WARUNKI TECHNICZNE Przebudowa oświetlenia ul. Kraszewskiego

Opis przedmiotu narady:
Projekt linii kablowej oświetlenia ulicy Koźle, ul. Kraszewskiego
dz.1933/25,1933/23,1934,1933/22,1933/24

Dotyczy: „Uzgodnienia lokalizacji oświetlenia ul. Kraszewskiego”

**Uzgodnienie uzbrojenia elektroenergetycznego w obrębie proj. oświetlenia ul.
Kraszewskiego w Kędzierzynie-Koźlu.**

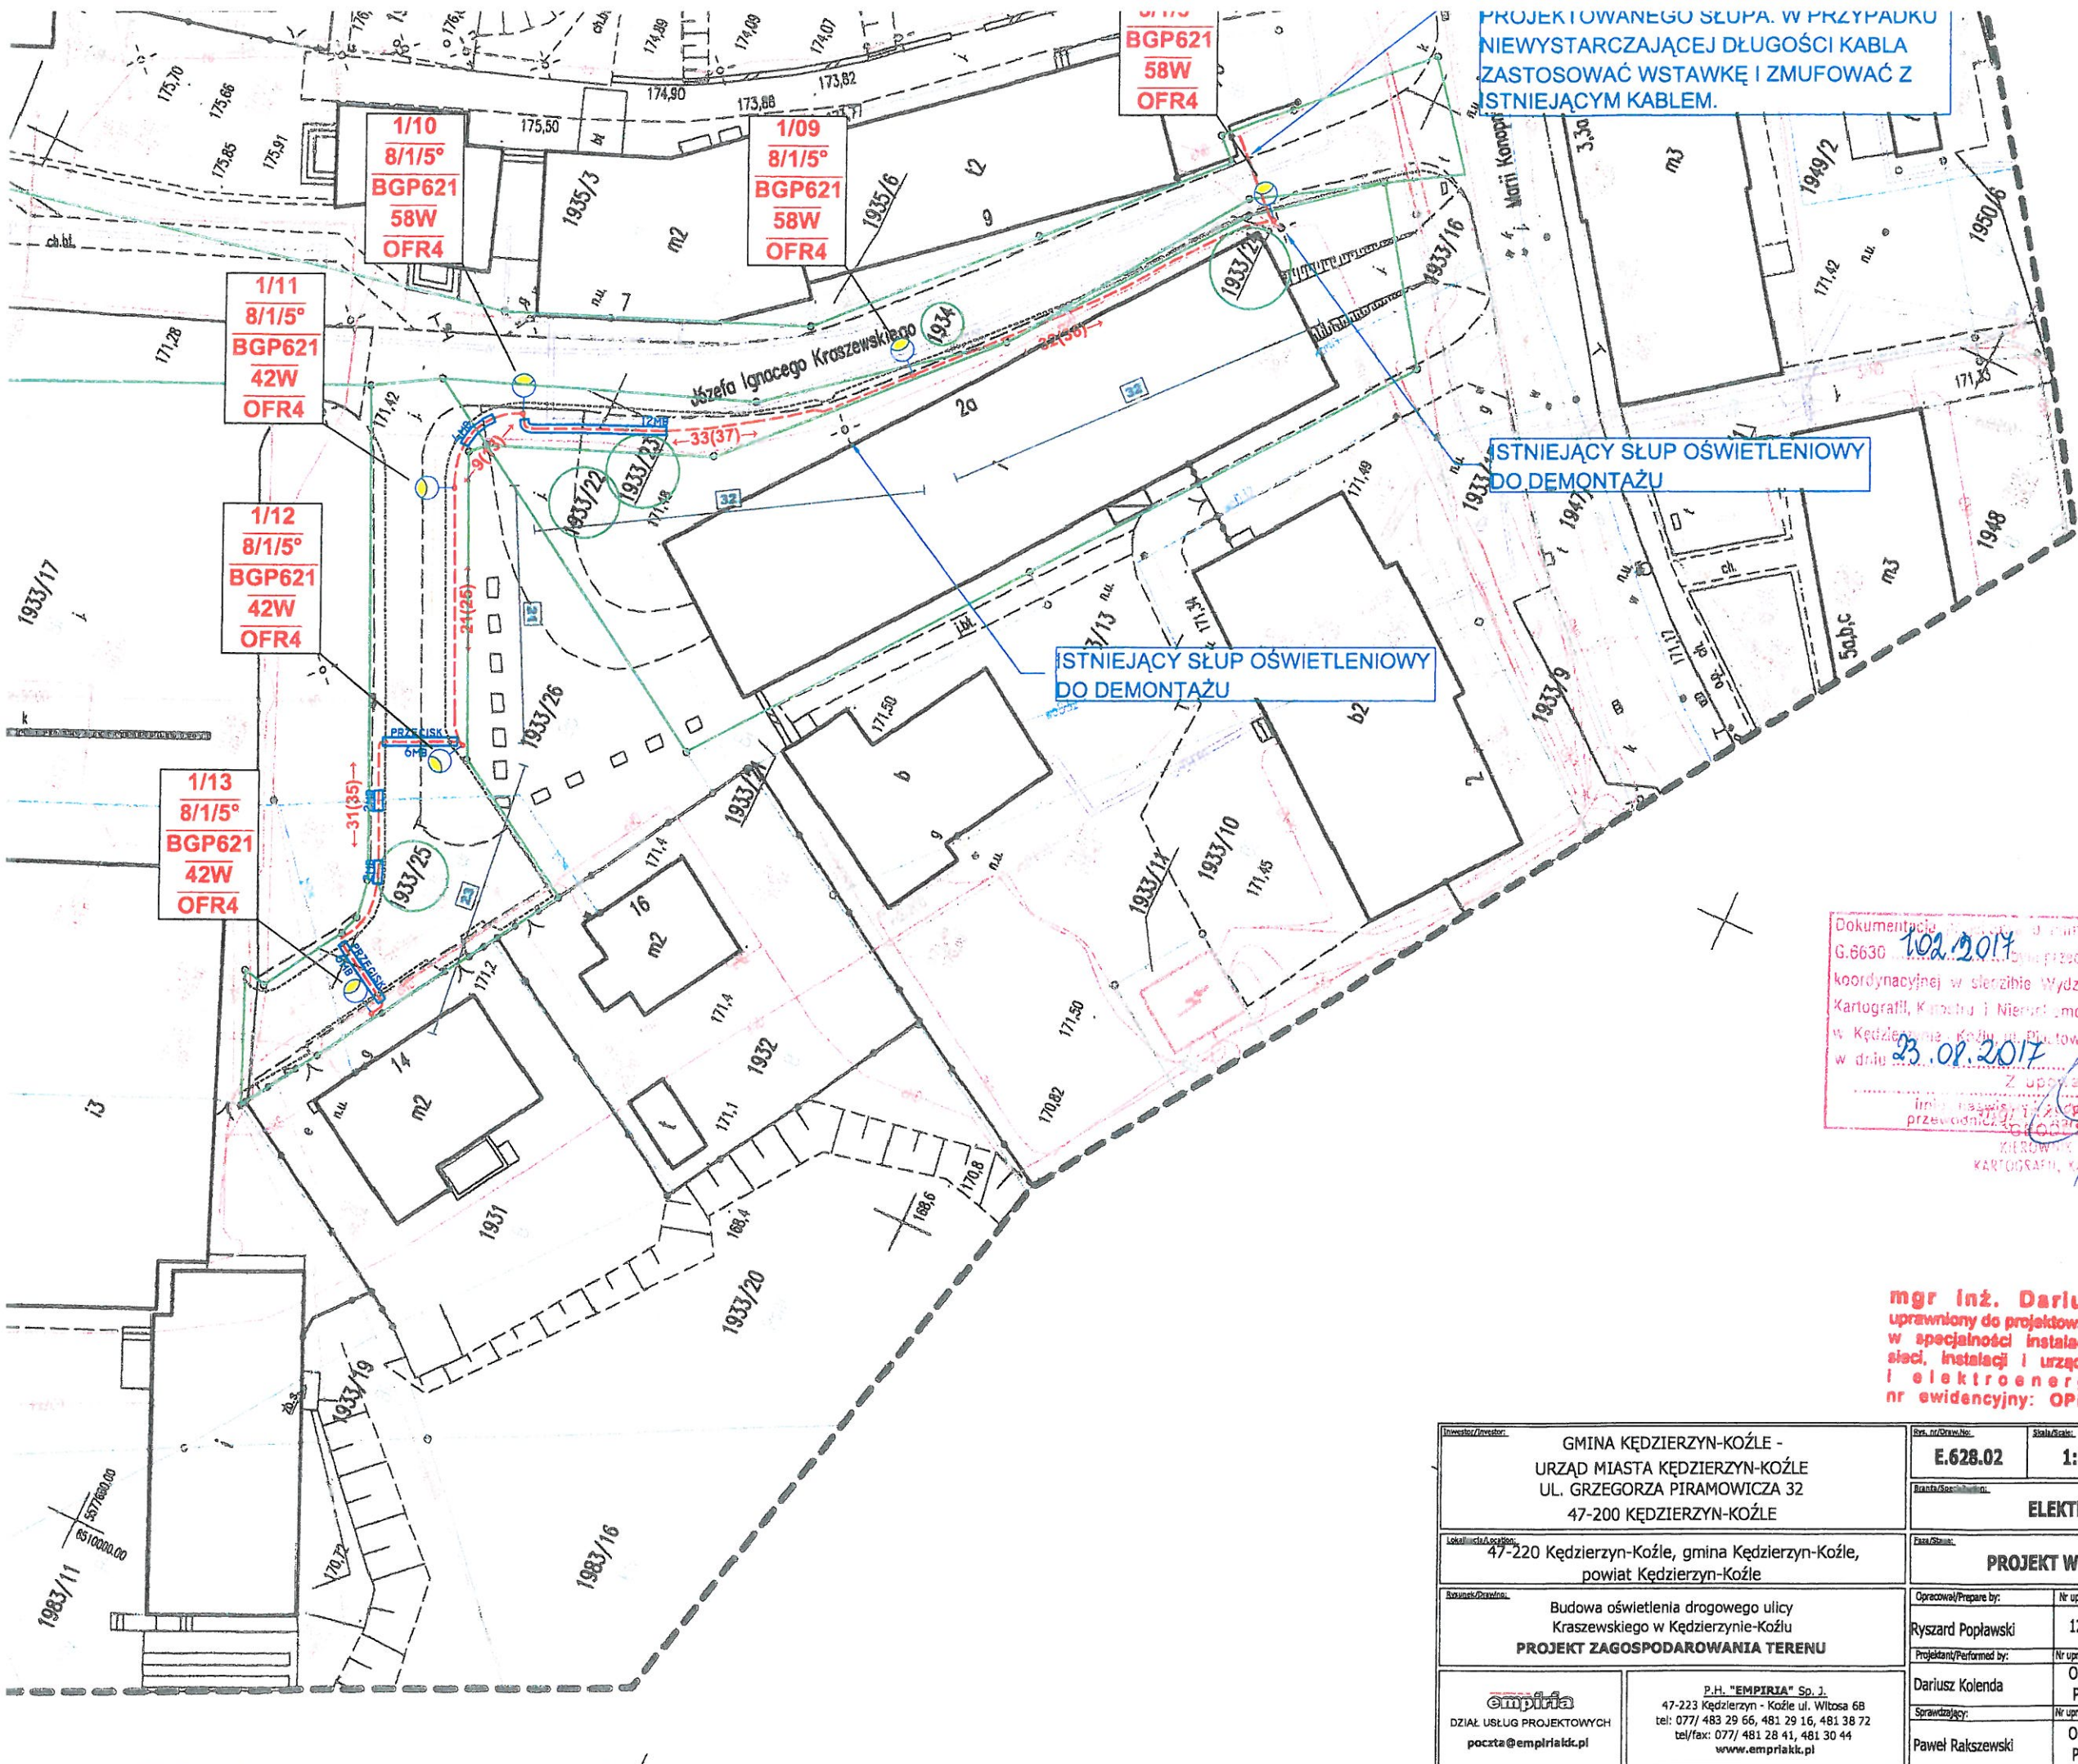
LP	Nazwa instytucji	Uzgodniono/ Nie uzgodniono	Uwagi	Imię i Nazwisko / Podpis
1	Wydział Inwestycji, Remontów i Eksploatacji UM w K-Koźlu	uzgodniono	—	23.08.2017 Miot
2	Powiatowy Inspektorat Nadzoru Budowlanego w K-Koźlu	—	NIE STANIE SIĘ	
3	Powiatowy Zarząd Dróg w K - Koźlu	nie dotyczy	nie dotyczy	Radosław Góld
4	Rejon Dystrybucji Gazu w K - Koźlu	uzgodniono	OTG 3/354/160037213/2017 z dn. 18.08.2017	Anna Bomba
5	Tauron Dystrybucja w K - Koźlu	Uzgadnia się pod warunkiem zachowania uwag zawartych w piśmie Znak TP/004/OND3/1008620793/2017 Z dnia 22.08.2017	TAURON Dystrybucja S.A. Oddział w Opolu Wydział Dokumentacji Specjalista ds. Dokumentacji	Bożena Koryl
6	Orange Polska S.A. w Opolu	—	NIE STANIE SIĘ	
7	Miejskie Wodociągi w K - Koźlu	UZGODNIŁO	—	PIOTR RAJAR
8	Dział Kanalizacji M.W. i K. w K- Koźlu	UZGODNIŁO	—	Krzysztof Boruch Frank
9	Miejski Zakład Energetyki Ciepłej w K- Koźlu	NIE UZGODNIŁO	uzgodnił bieżąco	Kobitka /bwl/

10	Architekt Miejski w K-Koźlu	uzgodniono	✓	Marek Paweł Miot
11	Wydział Zarządzania Drogami U.M. w K-Koźlu	uzgodniono	—	ALEXANDER RAJSKI
12	G. D. D.K. i A Rejon K - Koźle	nie dotyczy	—	Bożena Piliś
13	Zarząd Dróg Wojew. w Głubczycach	—	NIE STANIE SIĘ	
14	O.G.P. Gaz System w Świerklanach	—	nie dotyczy	Stanisław Kerebura
15	NETIA	uzgodniono	zadanie odczytania o pracę przedstawicielek kontrolnych.	—

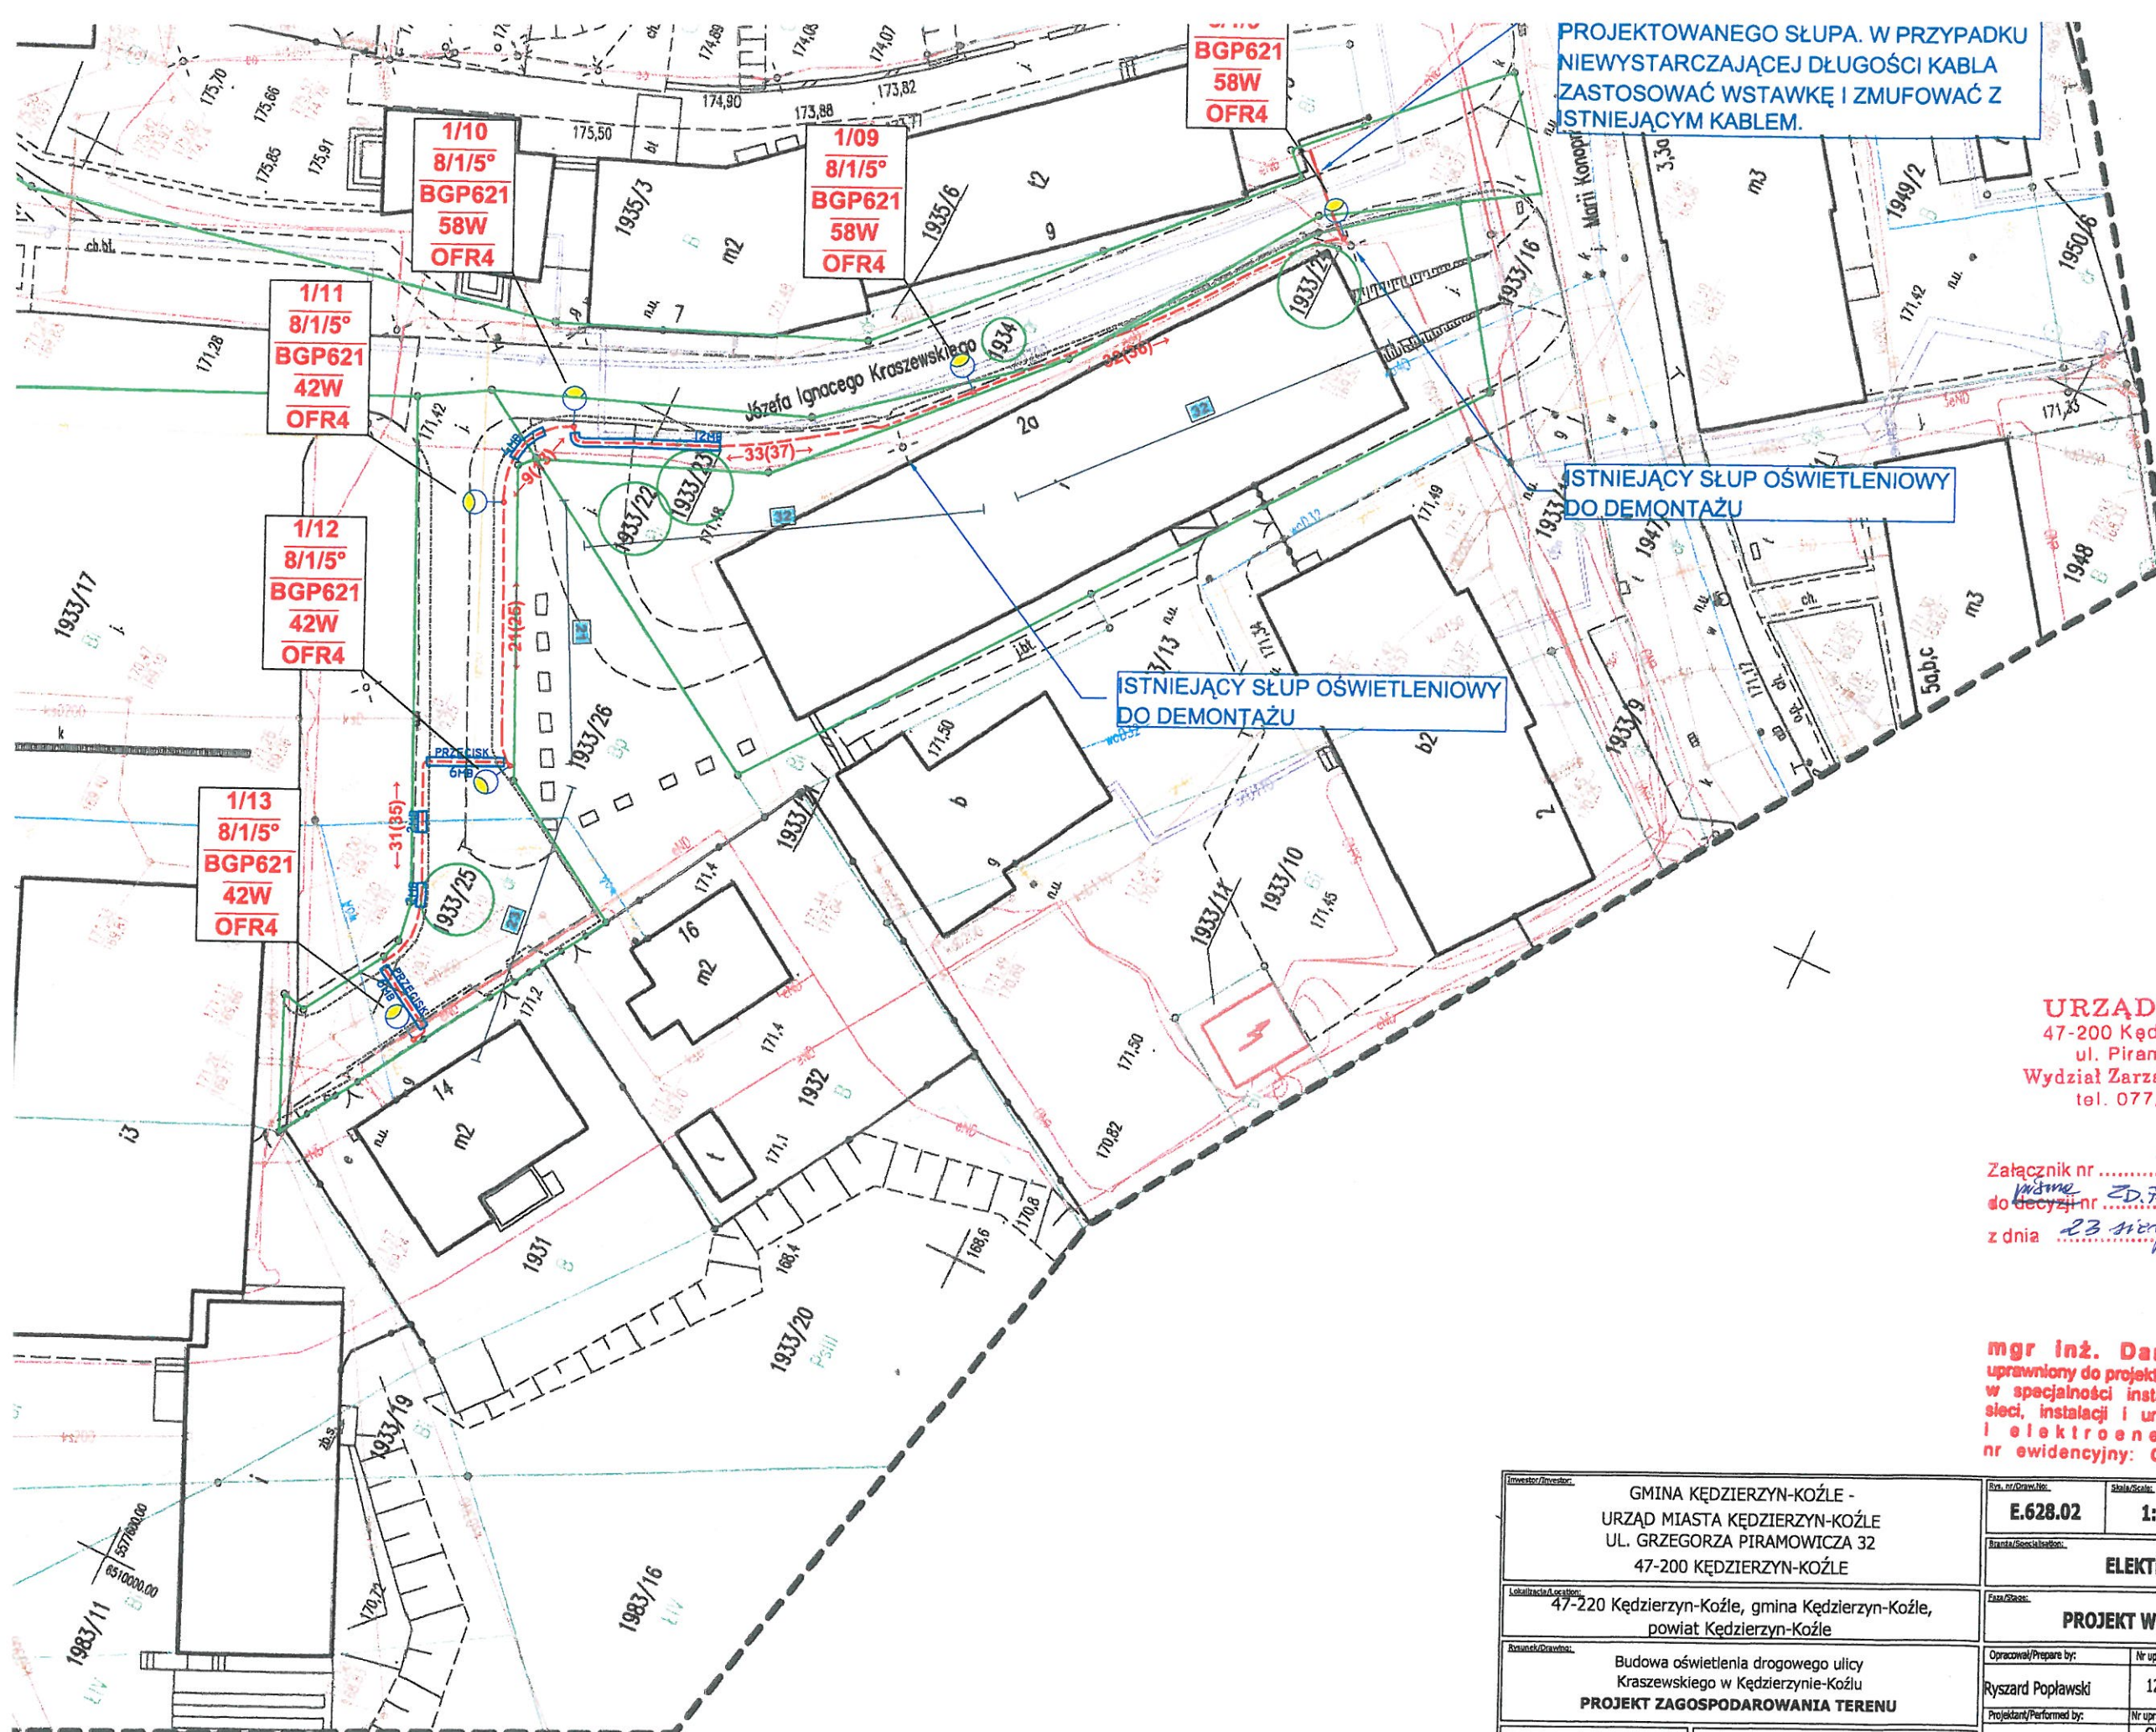
W odpowiedzi na pismo nr KW/DK/0411/08/2017 Wydział Zarządzania Drogami opiniuje pozytywnie lokalizację projektowanej linii oświetlenia ulicznego.
